Août 2023

Mémoire de réponse à l'avis de la MRAe
Avis PDL N°2022-6665

Projet de centrale
photovoltaïque au sol,
au lieu-dit « L'Epar »
sur la commune de LA
FERTÉ-BERNARD (72)

Carte 3 : Plan de masse final limitant l'impact sur les humides floristiques de type fourré/saussaie

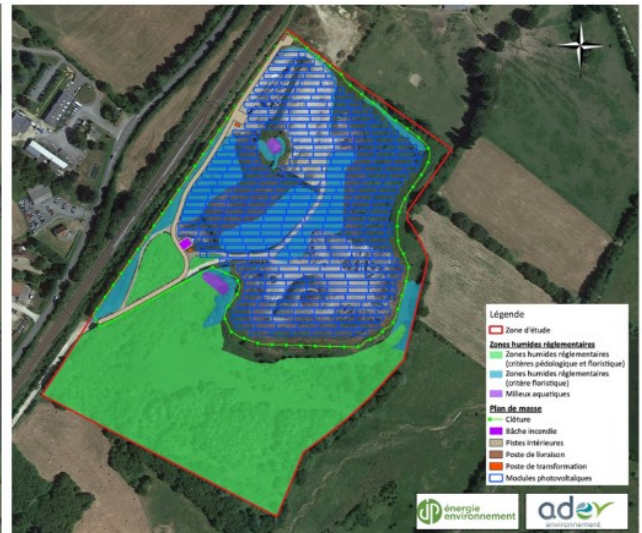
- déterminer l'espace périphérique des zones humides identifiées et analyser les incidences éventuelles de la mise en place des panneaux sur ces espaces, le cas échéant ;

- qualifier les fonctionnalités des zones humides identifiées à l'aune de la méthodologie nationale ; le cas échéant, d'affiner l'analyse de l'absence d'impact sur les zones humides concernées par l'installation des panneaux photovoltaïques et d'assurer un suivi post-travaux des fonctionnalités des zones humides évitées ;

Au sein du projet définitif, les zones humides ne seront pas détruites mais ponctuellement et temporairement altérées. En effet, ces espaces de zones humides subiront temporairement une altération lors de la phase chantier : passage des engins, poussières... Dans le cadre de ce projet, toutes les zones humides identifiées dans la zone clôturée sont uniquement floristiques et sont apparues suite à l'activité de la zone (création d'ornières, compaction du sol créant un socle argileux favorable

à la stagnation de l'eau). Les surfaces altérées se trouvent aujourd'hui sur des zones humides non fonctionnelles au niveau du sol. Aucune fonctionnalité liée au sol n'est donc existante. Aucune destruction irréversible n'a été identifiée et les fonctions hydrologiques ne seront pas remises en cause par les modules. Les espèces hygrophiles continueront de se développer sur ces espaces en phase d'exploitation de la centrale solaire.

L'utilisation de panneaux disjoints, placés à une distance suffisante du sol, permet une diffusion de la lumière naturelle sous les rangées et assure le développement des espèces végétales hygrophiles, également alimentées en précipitation.

Carte 4 : Localisation des zones humides réglementaires et des sondages pédologiques sur la zone d'étude
(Source : JPEE, ADEV Environnement)

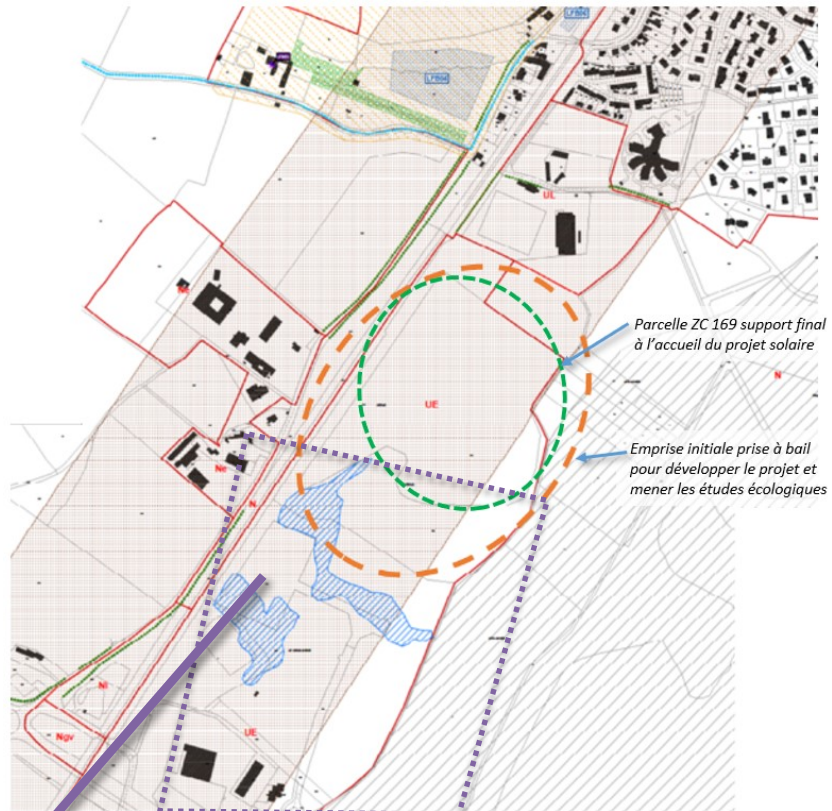
C) « Les espaces périphériques des zones humides ne sont pas identifiés. »

JPe : L'inventaire des zones humides a été réalisé de manière homogène sur toute la zone d'étude, emprise où les accès ont été autorisés pour la réalisation des inventaires. En complément du droit d'accès aux parcelles voisines, leur accessibilité est ici très réduite puisque la topographie, les haies et boisements en contraignent l'accès. Enfin, les 25 sondages (voir carte page suivante) ont été réalisés

uniformément sur la zone d'étude qui est devenue la zone du projet et non l'inverse. De ce fait, l'étude des zones humides a été menée dans de bonnes conditions et sur la totalité de la surface de la zone d'étude.

ADEV : Les études zones humides sont réalisées au niveau de la zone d'étude validée par le porteur de projet, soit la zone autorisée pour l'accès et la sécurité de nos inventaires.

Cette limite cadastrale nous permet de définir une limite à l'étude, que ce soit au niveau du temps d'inventaire mais aussi la superficie à prospecter.

Les zones humides se trouvant sur la zone du projet sont liées uniquement à l'activité humaine (zones compactées, ornières...). Hormis la saussaie marécageuse à l'ouest, les zones humides recensées dans cette zone sont uniquement floristiques. Aucun sondage pédologique hydromorphe n'a été identifié. Il ne semble donc pas y avoir de zones humides périphériques liées ; les zones humides à enjeux se trouvant en contrebas de la plateforme de stockage et au Sud du projet définitif (comme l'illustrent les cartes suivantes – *secteur en vert*).

Carte 8 : Localisation de l'Huisne et de la zone d'implantation du projet – Source Géoportail

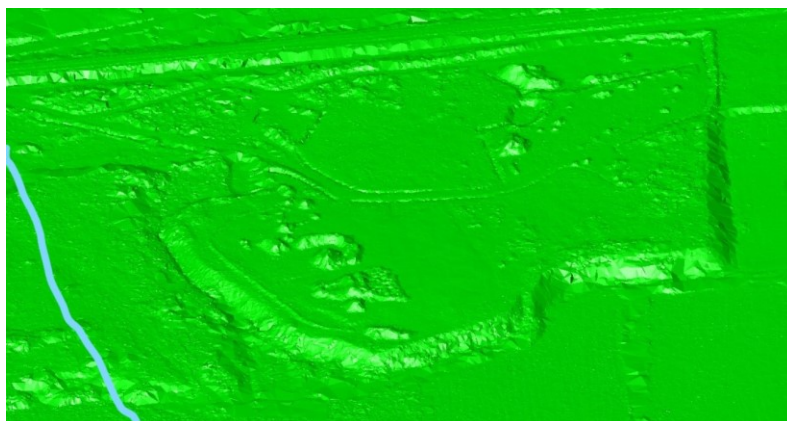
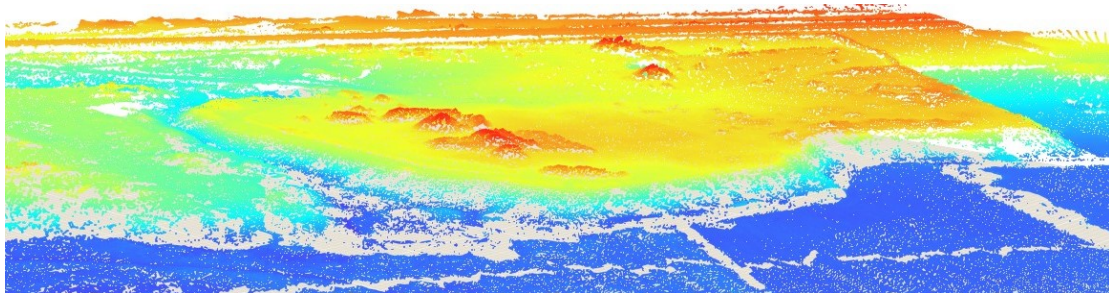
1.3) Cours d'eau : « L'Huisne, via le plan d'eau des Ajeux, se trouve à proximité du projet à l'est ».

Comme illustré dans la carte 27 de l'étude d'impact et celle ci-dessous, l'Huisne, via le plan d'eau des Ajeux, se trouve à environ 500 m du projet, à l'Est.

Figure 2 : Profil en long Ouest/Est du projet et topographie du site

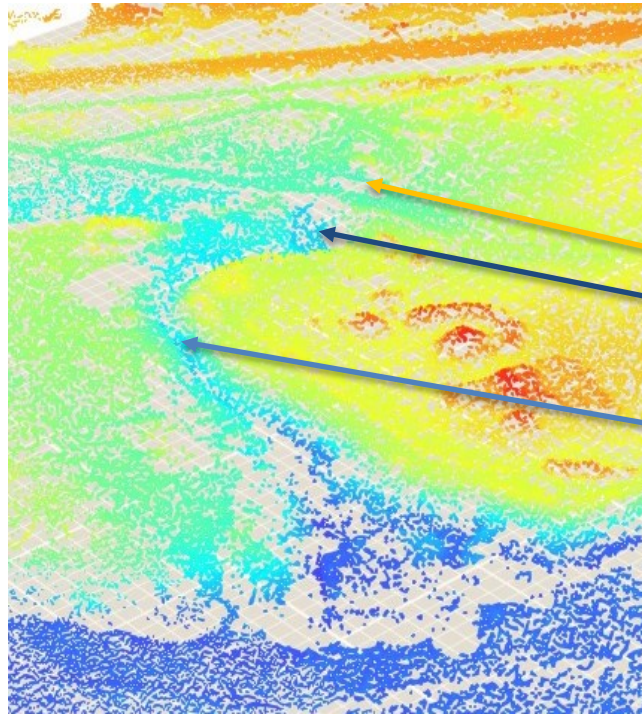
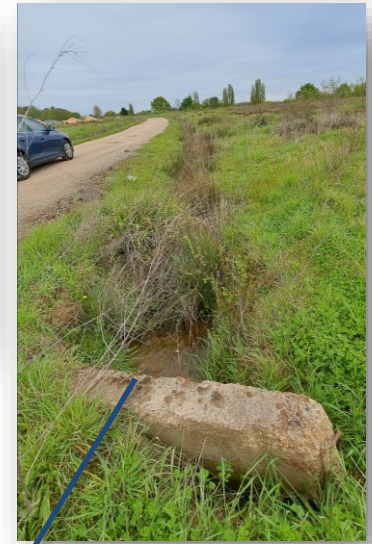
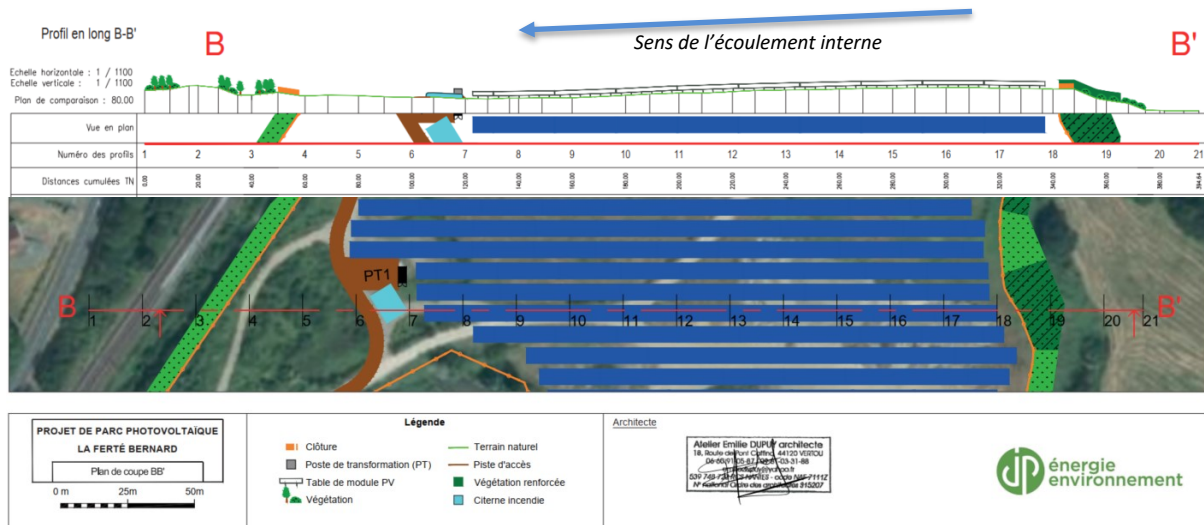
1.4) Eaux superficielles et souterraines : « Le dossier n'apparaît pas suffisamment disert dans son appréhension du risque incendie et des conséquences de l'écoulement des eaux d'extinction potentiellement polluées vers les milieux naturels et notamment l'espace naturel sensible (ENS) immédiatement à l'est ».

Rappel de la situation hydrologique et morphologique actuelle : La zone est équipée d'un réseau de collecte et de stockage des eaux superficielles, au sein de la parcelle ZC 169 (mare tampon 2, au Nord-ouest et fossés collecteurs), en périphérie du dôme et le long de la voie ferrée. Au sein du site, les eaux des fossés sont orientées vers le Sud-ouest et se déversent soit vers une dépression tampon, à proximité du chemin d'accès (voir photos et plan zoomé, ci-après et la carte 10 dans l'étude d'impact) ou directement dans la mare 1. Le trop plein du bassin intermédiaire s'écoule ensuite via une buse passant sous le chemin d'accès vers la mare n°1.

Une partie des eaux superficielles de la parcelle Sud s'écoule également vers la mare 1. Puis gravitairement, les eaux de trop plein s'écoulent par un fossé serpentant entre les deux plateaux, sur environ 250 mètres, vers l'Est. Ce talweg s'élargit en rejoignant un ru en pied de talus (page suivante, photo 1 - ENS), qui se prolonge sur plus de 200 m, dans la plaine alluviale et vers le plan d'eau.

A noter toutefois qu'en limite du plateau et dans les franges végétalisées des talus, les écoulements se font gravitairement vers le talweg Sud et la plaine alluviale à l'Est.

Comme détaillé dans les précédents documents fournis lors de l'instruction, notamment dans le PC (page 26 / plan de masse et les profils en long pages 33 et 34) et illustré ci-dessous, par les MNT (modèle numérique de terrain) en vue 3D, le site est tabulaire et ne présente pas de pente marquée, au sein de la future centrale solaire. De plus, les panneaux seront implantés à minimum 5 m du bords de ces talus périphériques.

Le projet est réalisé avec pour objectif de garantir sa transparence hydraulique et aucun effet négatif sur l'accroissement du débit de ruissellement vers l'extérieur. Il ne modifiera donc, ni la morphologie générale du site, ni le réseau hydrologique, ni le sens d'écoulement des eaux (voir ci-après). Toutefois, en phase chantier notamment, des

ouvrages hydrauliques auront pour fonction de tamponner les débits pour ne pas aggraver la situation initiale, en matière de ruissellement et de matières en suspension. L'exutoire existant actuellement, soit la mare 1, restera le point de rejet principal des eaux pluviales du site. Elle sera donc le secteur « sensible » en cas de pollution accidentelle, de rejet d'eaux d'extinction vers les milieux naturels et indirectement vers l'espace naturel sensible (ENS) des Ajeux.

Carte 13 : Localisation des sondages réalisés sur site fin juillet, début août 2023

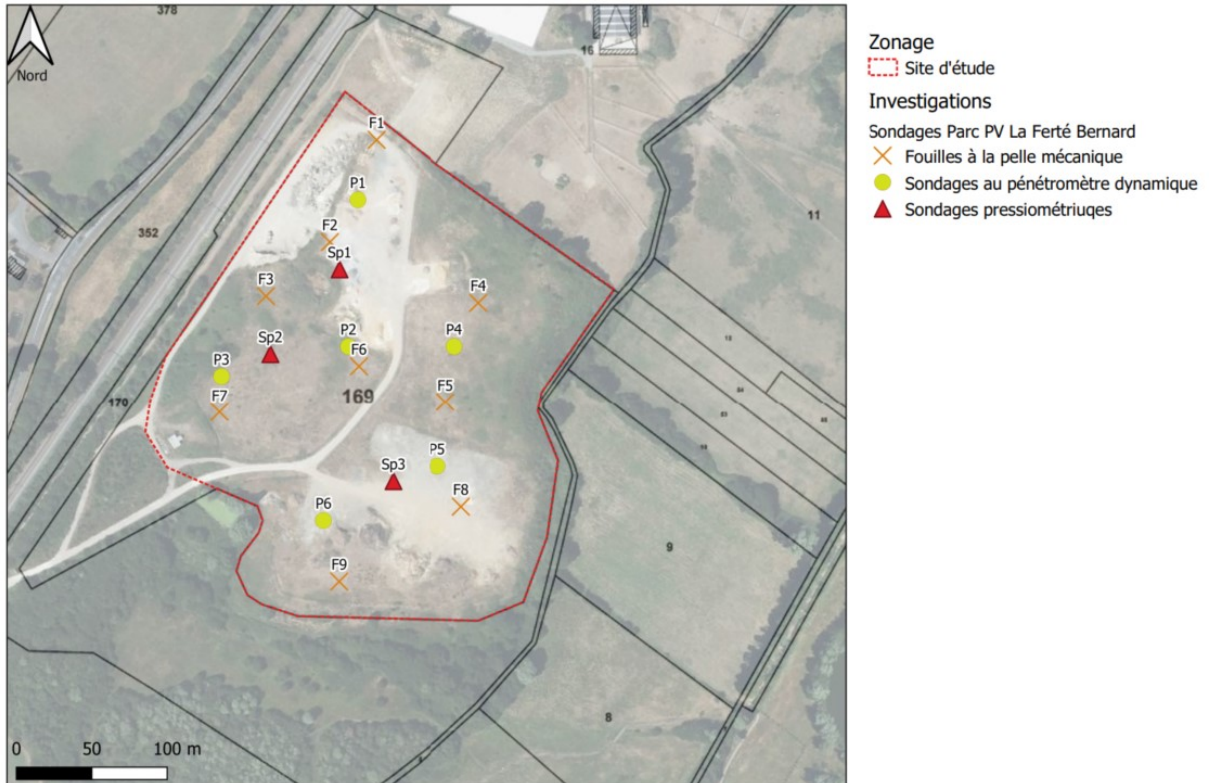
- D) « Les zones humides existantes sur le secteur retenu pour l'implantation des panneaux sont des zones humides issues de remaniements des sols et d'apport d'argile, déterminées sur le critère floristique. Selon le dossier, l'usage de pieux battus et les distances inter-modules ne remettent pas en cause le caractère humide des espaces sous les panneaux et l'altération subie en phase de travaux est considérée comme temporaire. Compte-tenu des incertitudes demeurant sur l'usage des pieux battus, cf. infra, cette conclusion pourrait mériter d'être nuancée. »*

Voir réponses EE2d + PP5. : Une étude géotechnique de conception (G2) est en cours. Le type de fondation (non-intrusive ou sur pieux) sera déterminé et validé après obtention des résultats de cette expertise, courant septembre prochain. Un rapport supplémentaire sera alors produit et communiqué à la DDT de la Sarthe, avant l'enquête publique.

Dans l'étude d'impact initiale, les pieux battus étaient privilégiés, mais localement et selon les résultats de l'étude géotechnique : une modification des fondations prévues, en fondation semi profonde (pieux préforés) ou superficielle (longrines ou gabions) pourra être nécessaire. Cette solution de fondation non-intrusive est posée directement sur le sol. Cette dernière disposition permet d'éviter les tassements au niveau de la fondation et d'éventuelles infiltrations préférentielles. Ces systèmes garantissent ainsi l'intégrité de la zone d'enfouissement des déchets et la prise en compte des mesures de gestion d'éventuelle pollution chimique des sols et des eaux souterraines dans la construction du projet.

En dehors des secteurs remblayés avec des déchets, ou structurellement peu adaptés, les tables de panneaux seront maintenues par des pieux métalliques battus.

Ci-dessus, le plan d'implantation des sondages réalisés avec une pelle mécanique utilisée pour les fouilles et une machine de forage pour réaliser les sondages profonds.

Tableau 4 : Décomposition par poste des émissions de CO₂

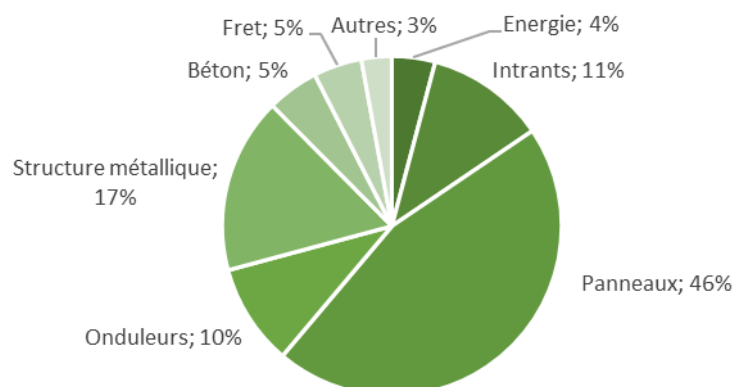
- présenter un bilan documenté des émissions de GES du projet sur l'intégralité de son cycle de vie ;
- reconsidérer le périmètre du projet en y intégrant un tracé envisagé du raccordement au poste source et une analyse des impacts attendus ;

Pour répondre aux questionnements de la MRAe et faciliter la compréhension d'un public plus averti, ce point est détaillé, clarifié et complété dans le chapitre « 5.2.1.2. IMPACT CARBONE » de l'étude d'impact actualisée. Ce volet a été actualisé en utilisant la méthodologie « Bilan Carbone® » sur l'ensemble du cycle de vie du projet et le retour de JPee sur ses propres centrales.

Ainsi, pour le projet envisagé sur La Ferté-Bernard L'Epar, les émissions atteindraient 3 604 tCO₂eq pour 35 ans d'exploitation. Elles se répartissent de la manière suivante :
